**RESPUESTA A LA NOTA ACLARATORIA
DEIA-DEEIA-AC-0218-0412-2023**

ESTUDIO DE IMPACTO AMBIENTAL
CATEGORÍA III
DEL PROYECTO TITULADO:

Proyecto Puerto Barú

OCEAN PACIFIC FINANCIAL SERVICES, CORP.

Figura No. 13 – Anexo No. 11 - Plano de Visualización de Servidumbre Final de Acceso a Proyecto Puerto Barú

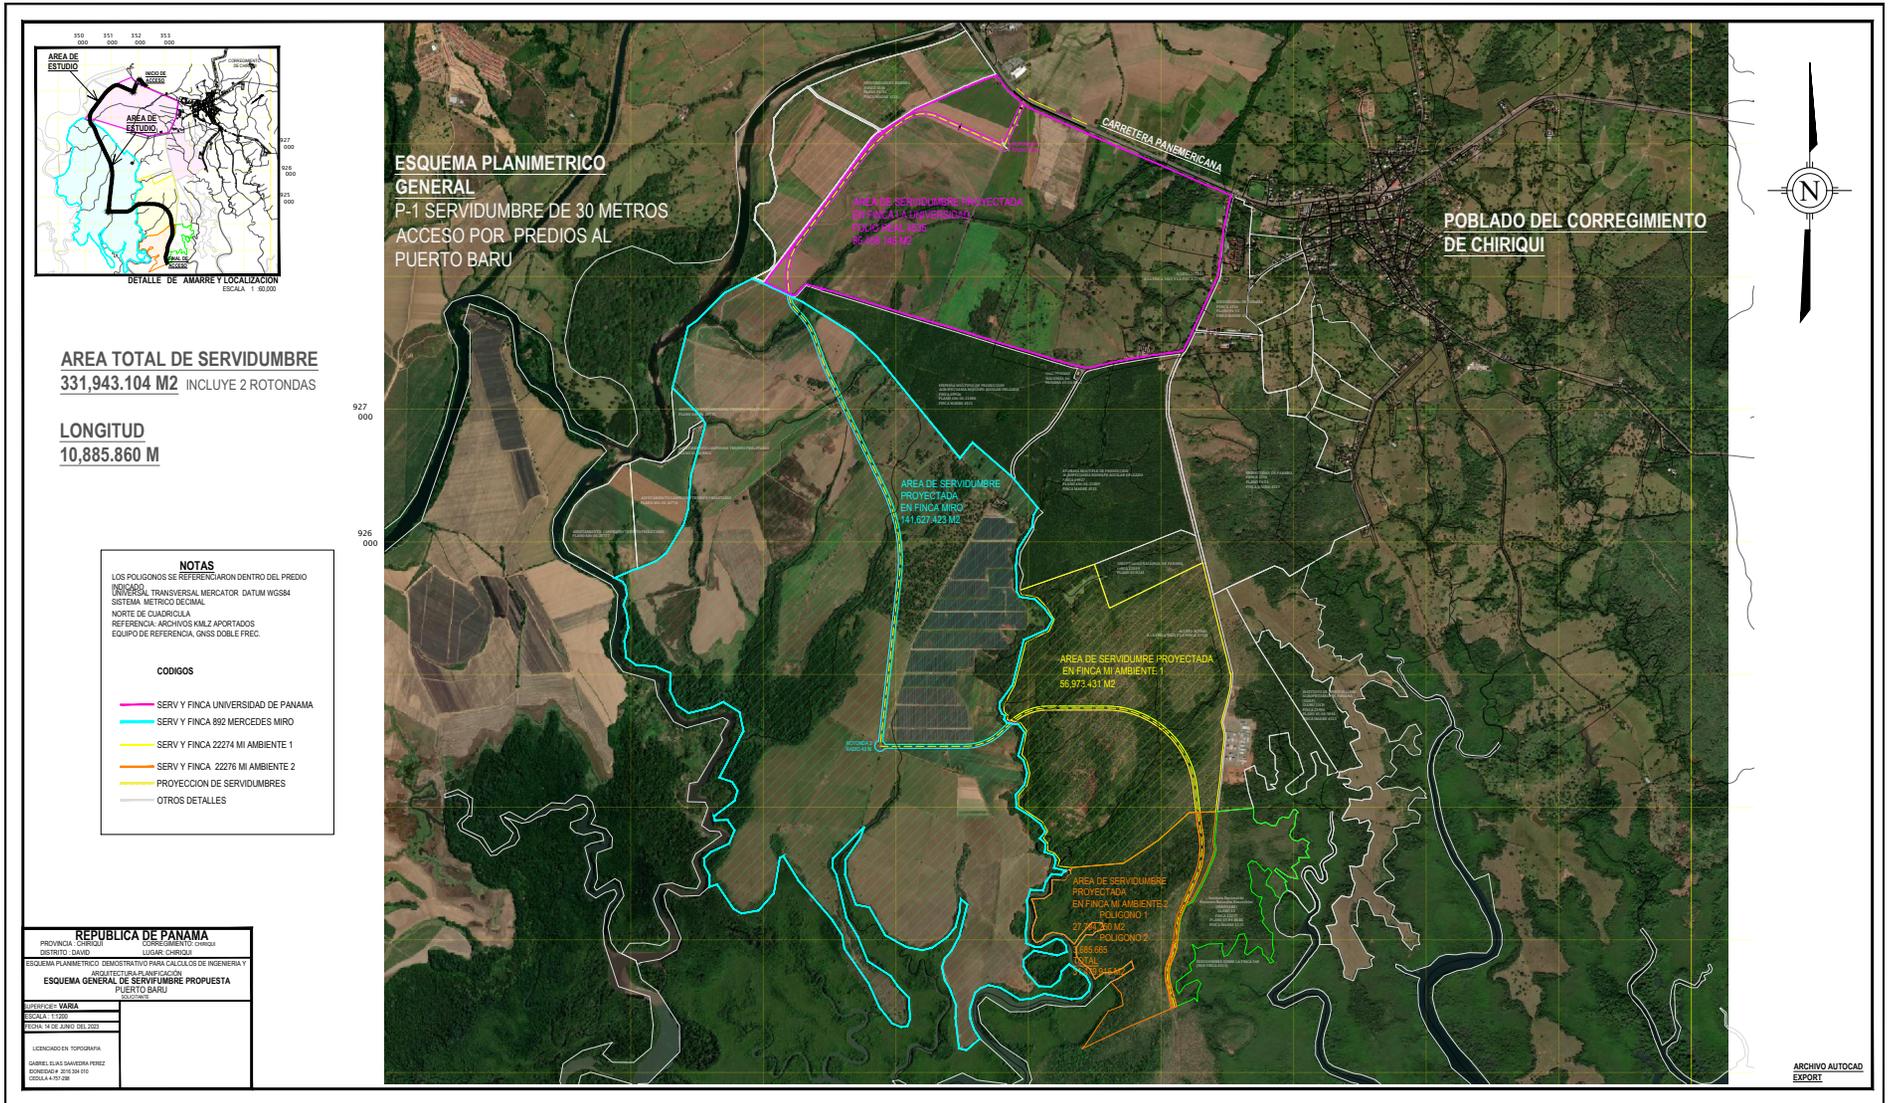
- b) Presentar plano donde se visualice el ancho de servidumbre de la carretera Panamericana versus la rotonda a construir. En caso de que dicha obra se ubica sobre terrenos de terceros:**

De igual manera, es un elemento que no es crítico para el acceso a la servidumbre de acceso al Proyecto ya que la Vía Panamericana al ser una vía principal de conexión nacional de categorización A4 – A4S con límites de velocidad entre 80 y 110 km/h, ya posee múltiples retornos cercanos a la entrada de Proyecto con las características necesarias para el tipo de tráfico vehicular que vendrá al Proyecto Puerto Barú. En esta misma respuesta se presentan estos retornos para conocimiento.

Cabe destacar que, con excepción de la remoción de este elemento, todas las informaciones presentadas como respuesta a la **OBSERVACIÓN No. 12** de la primera ronda de información aclaratoria se mantienen vigentes ya que no ha sufrido cambios de alineamiento, ubicación, dimensiones, diseño, u otras informaciones complementarias aplicables (como la línea base e hidrología).

Para visualizar la servidumbre final de acceso a Proyecto se puede referir el **Anexo No. 11 - Plano de Visualización de Servidumbre Final de Acceso a Proyecto Puerto Barú** el cual también se incluye como figura a continuación. También se presenta el polígono de la servidumbre mediante **Anexo No. 12 – Archivo Shapefile de Polígono de Servidumbre Final de Acceso a Proyecto Puerto Barú** para mayor facilidad de revisión por parte de la Entidad.

Figura No. 16 – Anexo No. 13 – Plano Maestro Actualizado con Franjas de Amortiguamiento

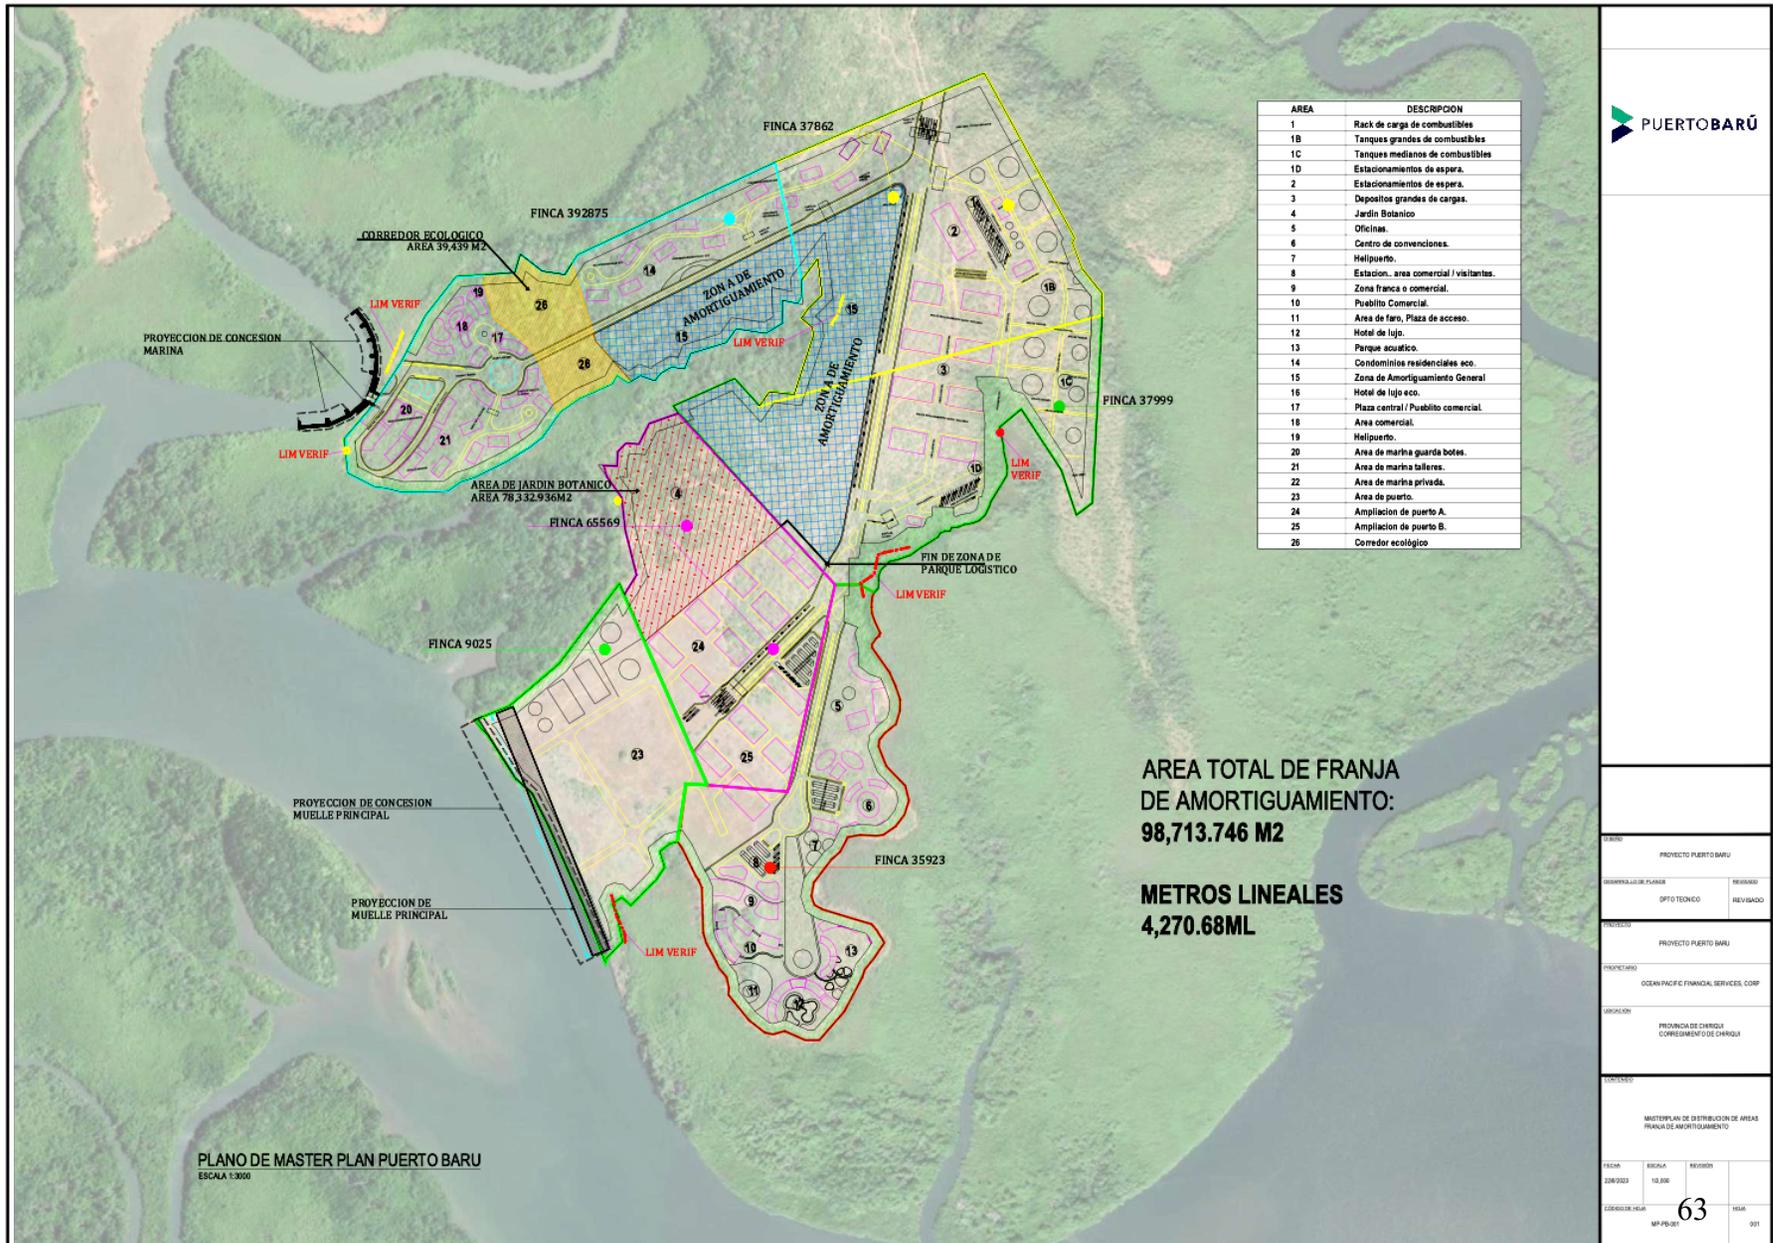
En respuesta a la pregunta 14, literal b, de la primera información aclaratoria referente al retiro que mantendrá el proyecto para evitar la afectación de los bosques o zona de manglar, indican que “...En todos los puntos donde el Proyecto colinde con áreas de manglar mantendrá un mínimo de veinte (20) metros en relación con el inicio de los taludes y terrazas que conforman el contorno del proyecto por temas de estabilidad, amortiguamiento y conservación de los manglares. Estas franjas serán debidamente forestadas con especies nativas que permitan transición al manglar, al igual que brindar control de erosión natural y estabilidad a los taludes. En total, el proyecto contempla 4,037.97 metros lineales de franjas de amortiguamiento de veinte (20) metros, que representan un área de 8.076 ha de amortiguamiento...” y a su vez señalan “...Esto se puede apreciar en el Anexo No. 31 – Plan Maestro Final, Proyecto Puerto Barú – Retiros Obligatorios Projectados...” y en la figura No. 95; sin embargo, en dicha figura se observa que al franja de amortiguamiento de 80,759.47 m², esta sobrepuesta sobre áreas resaltadas en color rosado, donde proyecta construir algún tipo de infraestructura.

- b) **Presentar mapa o plano donde se visualice la franja de amortiguamiento versus las infraestructuras a construir en el polígono del proyecto.**

Referente específicamente a la franja de amortiguamiento de 20 metros, el Proyecto la ha re-trabajado para poder integrar adecuadamente el manglar que se levanto en campo mediante la Inspección del Ministerio de Ambiente del 18 al 21 de Octubre de 2023, y así garantizar la no afectación del este (ver **RESPUESTA 3**). A raíz de esto, la franja ha crecido en extensión y amplitud, en puntos varios superando los 20 metros para asegurar que todas las zonas donde hay presencia de manglar sean destinadas a conservación.

En resumen, en comparación a la previa iteración, se puede apreciar que la extensión aumento en +232.71 m, y el área de cobertura de amortiguamiento aumento en +1.7953 ha (hectáreas).

Se presenta el plan maestro actualizado del desarrollo dentro de las Fincas de PROYECTO PUERTO BARÚ con las nuevas distribuciones franjas de amortiguamiento y no desarrollo, para demostrar que todos los manglares se encuentran enteramente ubicados en áreas que el Proyecto ha designado como de no intervención y que se conservarán dentro de los planes del PMA del Proyecto. Se incluye el **Anexo No. 13 – Plano Maestro Actualizado con Franjas de Amortiguamiento** y a continuación se presenta como figura.

En la **RESPUESTA 14.B** de la primera ronda de información aclaratoria, por error al momento de exportar mediante el software digital, el plan maestro suministrado presentaba un traslape entre la capa original de desarrollo (ya obsoleta) y la nueva franja de amortiguamiento. Esto fue debido a un error de exportación del documento del mapa, y se procede a corregir esto para esclarecer que no habrá construcciones en esta franja.

Para satisfacer la consultada emitida, se puede referenciar el **Anexo No. 13 – Plano Maestro Actualizado con Franjas de Amortiguamiento** introducido en la **RESPUESTA 6.A** anterior del presente documento. Este es el mapa final de la franja de amortiguamiento integrando los nuevos hallazgos en materia de presencia de manglares, y donde se ha corregido el error anterior y se puede ver que ya no hay infraestructuras traslapadas dentro del polígono de la franja de amortiguamiento.
